**Avis de la Mission Régionale d'Autorité environnementale
Nouvelle-Aquitaine sur le projet agri-voltaïque de La Contie et sur
la mise en compatibilité par déclaration de projet des plans
locaux d'urbanisme des communes de Montpon-Ménestérol et
Saint-Martial d'Artenset (24)**

n°MRAe 2022APNA53

dossier P-2022-12201

Superposition du projet avec les enjeux d'habitats naturels - extrait étude d'impact page 281

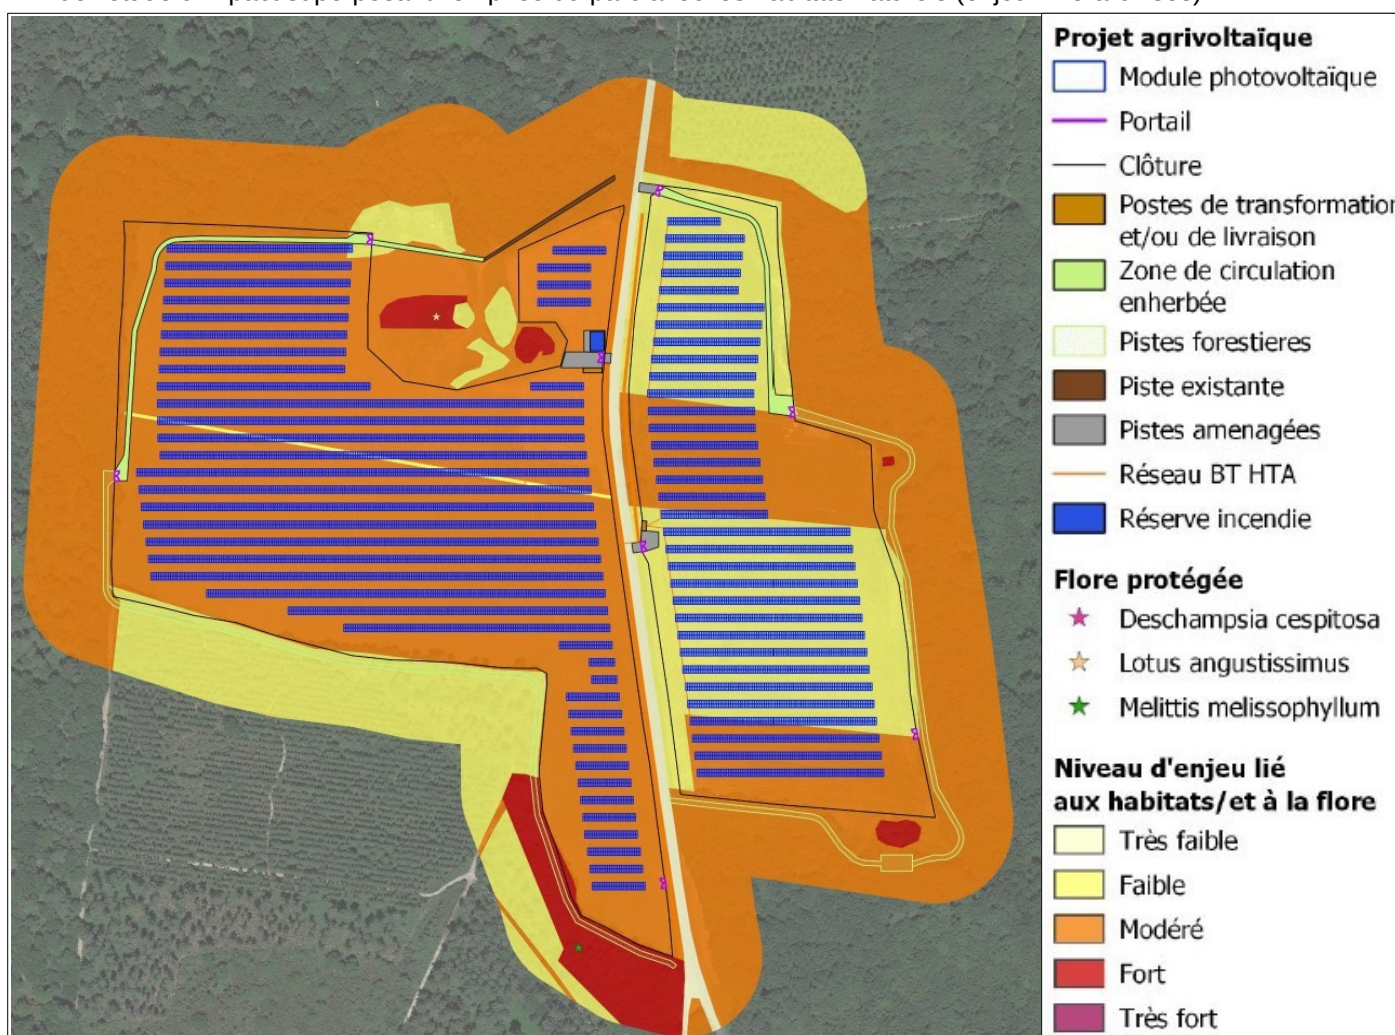
Le porteur de projet a privilégié l'évitement de plusieurs habitats naturels sensibles, notamment au nord de l'emprise ainsi qu'au niveau des mares. L'étude présente à cet égard une cartographie figurant en page 281 de l'étude d'impact superposant l'emprise du parc avec les habitats naturels (enjeux hiérarchisés).

La MRAe demande au porteur de projet de quantifier les incidences résiduelles du projet sur les différentes espèces, en précisant notamment les surfaces des différents habitats naturels détruits ou altérés, et de proposer des mesures de compensation des incidences résiduelles, à la hauteur des enjeux importants.

Zones humides en bleu clair – extrait étude d'impact page 228

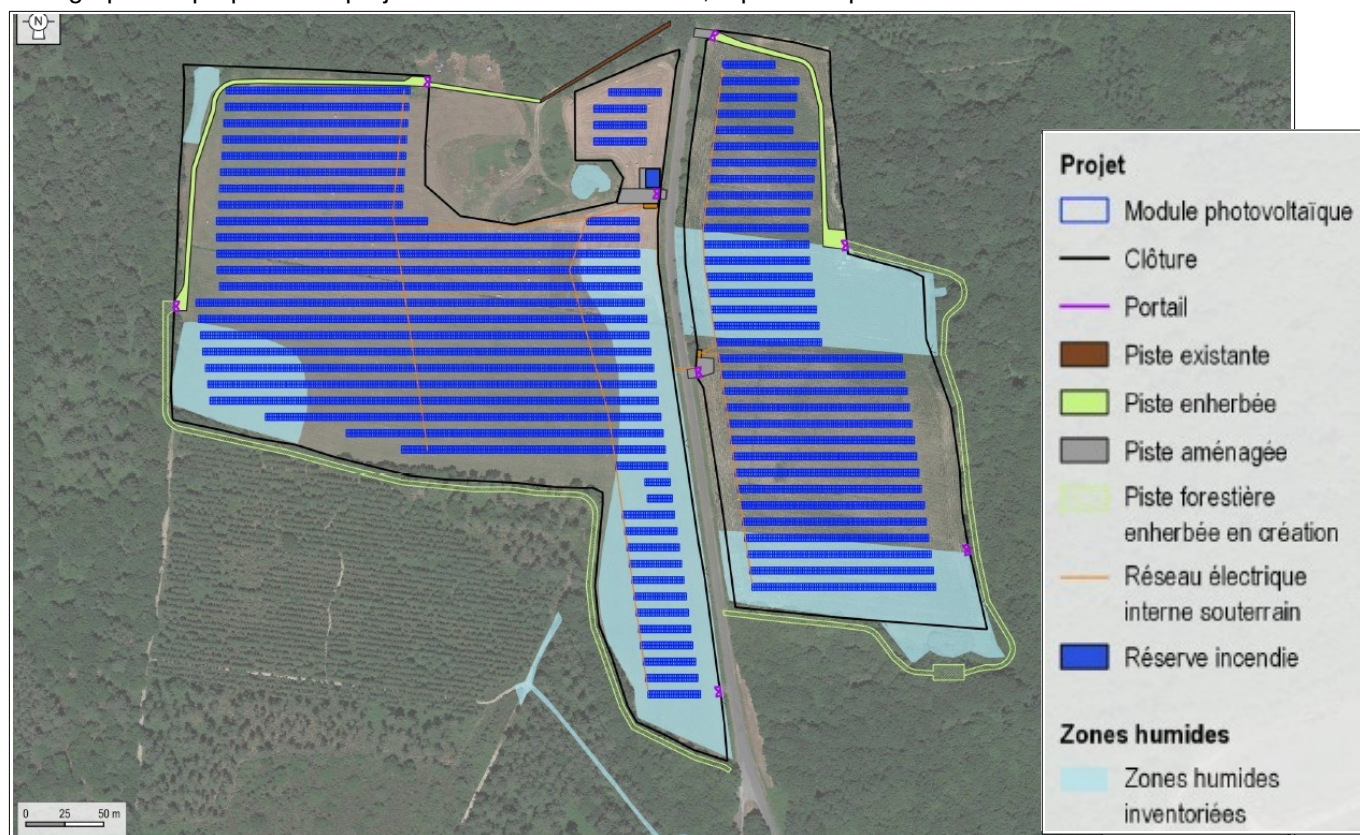
Concernant plus spécifiquement les zones humides, l'étude d'impact comprend en page 228 une cartographie superposant le projet avec les zones humides, reprise ci-après.

Le dossier déclare avoir privilégié l'évitement des zones humides pour la réalisation des pistes. L'étude évalue l'impact du projet à une surface de 182 m², prenant en compte l'imperméabilisation au niveau des pieux et l'effet drainant des tranchées au niveau des zones humides recensées. Sur ce dernier point, le projet prévoit l'installation de bouchons d'argile imperméables au droit des tranchées afin de réduire l'effet drainant.

La MRAe constate qu'une surface importante de zones humides serait artificialisée par l'implantation des panneaux photovoltaïques. Elle considère que les éléments présentés ne permettent pas de garantir un niveau d'impact aussi faible, dans un secteur dont les conditions d'alimentation des zones humides risquent d'être perturbées par le projet (modification potentielle des conditions d'écoulement des eaux, tassements, modification des conditions d'exploitation des terrains, risque de drainage du fait des tranchées). La MRAe relève que le porteur de projet ne s'engage pas à réaliser un suivi régulier des zones humides recensées au niveau du site et ne prévoit pas de mesures correctives, voire en dernier lieu des mesures compensatoires, en cas d'assèchement constaté.

La MRAe constate qu'en l'état, le dossier ne permet pas de garantir le niveau d'incidences retenu pour les zones humides et demande que le projet soit réexaminé pour permettre un évitement plus important des surfaces de zones humides.

Par ailleurs, pour ce qui concerne la faible part des surfaces de zones humides que le projet prévoit d'éviter, le dossier n'apporte aucune garantie, en l'absence de mesure d'ordre réglementaire, sur l'évitement effectif de l'impact sur les zones humides annoncé.
